PETYCJA

Na podstawie Art. 63 Konstytucji Rzeczypospolitej Polskiej, w trybie określonym w ustawie z dnia 11 lipca 2014 r. o petycjach (j.t. Dz. U. 2018 poz. 870), korzystając z prawa do składania petycji do organów władzy publicznej, składam petycję, **której przedmiotem jest** żądanie podjęcia działania w zakresie życia zbiorowego, na rzecz wyeliminowania z obszaru publicznego na terenie miasta Tczewa, niezgodnego z prawem umieszczenia tabliczki „T-30a” pod znakiem drogowym „D18”, na ulicy Grunwaldzkiej, przy placu zabaw. Stan faktyczny przedstawiono na poniższej fotografii.

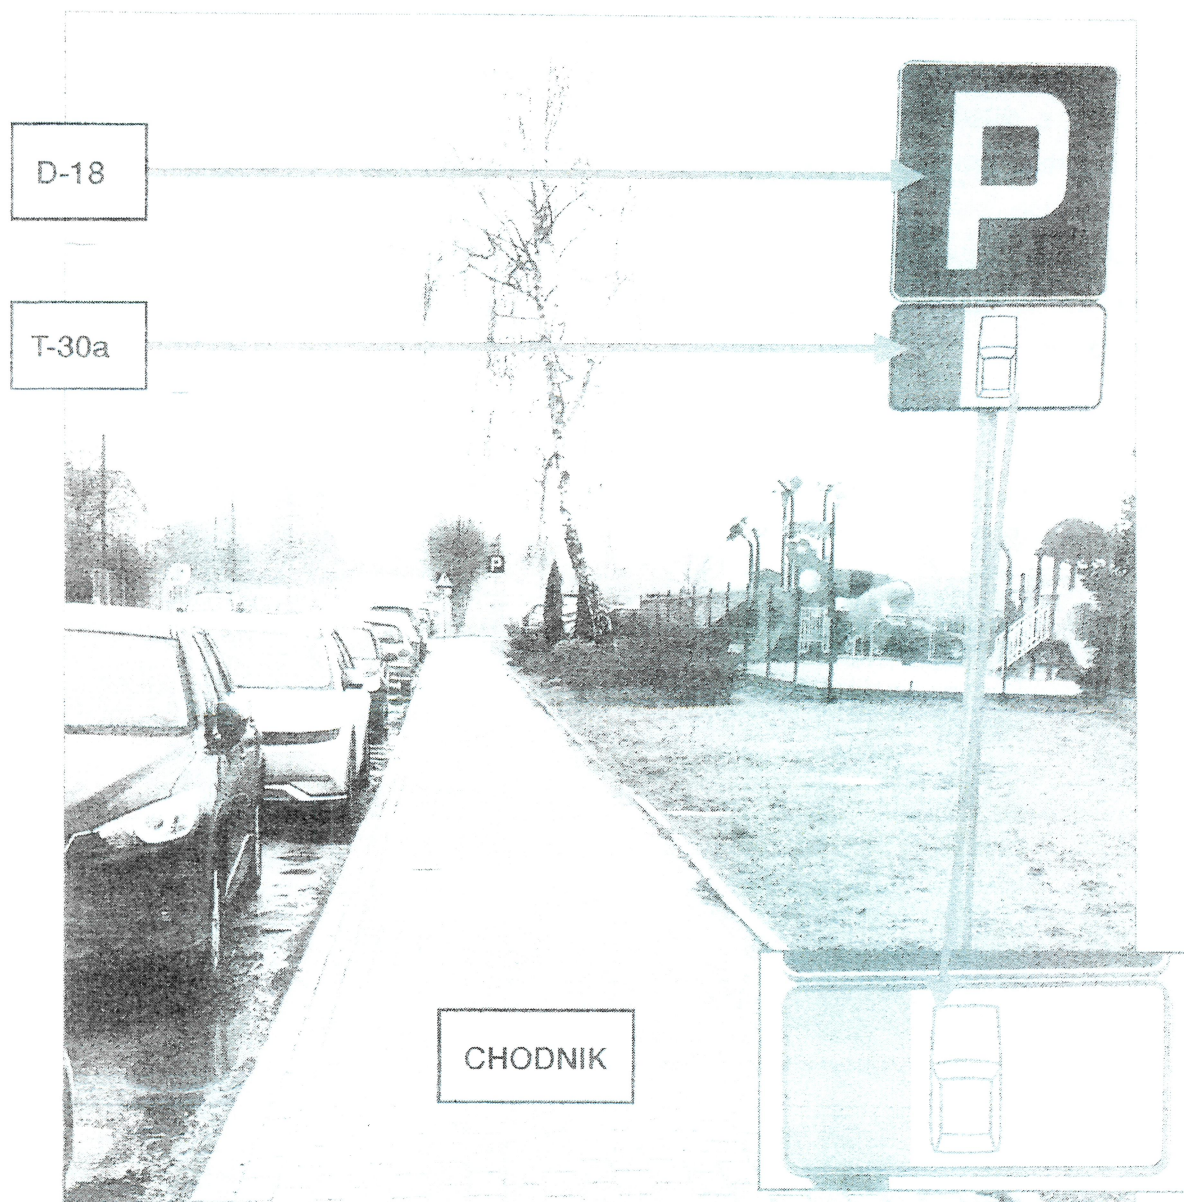
W stanie faktycznym, umieszczona tabliczka „T-30a” pod znakiem drogowym D-18 (foto wyżej), jest tabliczką niewłaściwą w odniesieniu do wskazanego miejsca, gdyż oznacza postój całego pojazdu **na chodniku** równolegle do krawężnika, a co wynika wprost z "rys. 5.2.18.2 Tabliczka T-30a" rozporządzenia Ministra Infrastruktury z dnia 3 lipca 2003 r.

Wg rozporządzenia, tabliczka „T30a” jednoznacznie wskazuje sposób ustawienia pojazdu - **na chodniku** równolegle względem krawędzi jezdni.

Stan faktyczny drogi (patrz foto wyżej), uniemożliwia jednak postój na chodniku.

Na tabliczce barwą szarą oznaczona jest jezdnia, zaś białą – chodnik. **Parkujący samochód**, w sytuacji jak wyżej, **powinien być umieszczony zgodnie ze wskazaniem podanym na tabliczce, tj. na chodniku a co w rzeczywistości (widać na foto) nie jest niemożliwe.**
